2025 年 1 月

株式会社ミスミ
日本企業体
日本企業体 配線部品事部

「コード集合型・屋外用・マルチモード」 仕様変更のご案内

コード集合型・屋外用・マルチモード

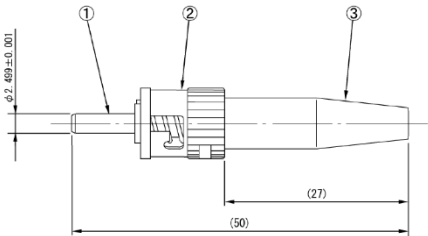
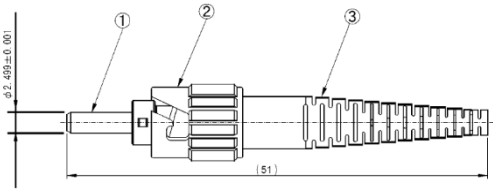
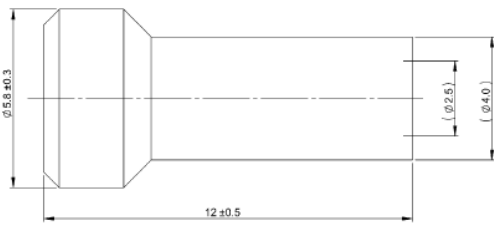
下記のとおり「コード集合型・屋外用・マルチモード」の ST コネクタ現行メーカーの生産終了に伴い他メーカーST コネクタへ商品仕様を変更いたします。

現行品	仕様変更後
外観参考 イメージ		
相違点	キャップ色：黒 ブーツ材質：ゴムブーツ	キャップ色：白 ブーツ材質：プラスチックブーツ (スリット入)
寸法		
寸法 注釈	①フェルール ②カップリング ③ゴムフード	①フェルール ②カップリング ③プラスチックブーツ
キャップ 寸法

部材変更後の性能差異はなく、同等品としてご使用いただけます。
